Vizualne razlike natezača 531 0628 30

LuK-AS-br.: 531 0628 30

OE-br.: 03G 109 243

INA 0012

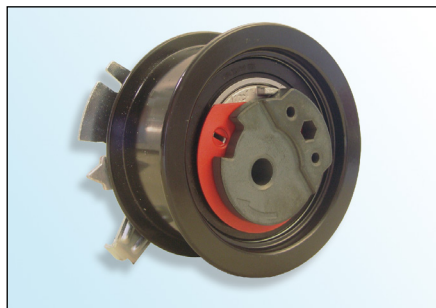
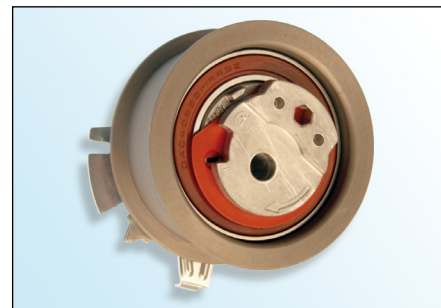
- Ekscentar od sinter metala
- Površinski sloj E-Coat (crn)
- Crno boja brtve ležaja

- Ekscentar od ljevanog aluminija
- Površinski sloj cink-fosfor (svjetlo smeđi)
- Smeđa ili plava brtva ležaja

U okviru neprekidnog razvoja naših proizvoda modificiran je natezač **531 0628 30**.

„Stare“ izvedbe natezača mogu se dalje koristiti i ugrađivati prema uputama proizvođača vozila!

Prilikom ugradnje „nove“ izvedbe pazite da ne bi došlo do oštećenja površine natezača!
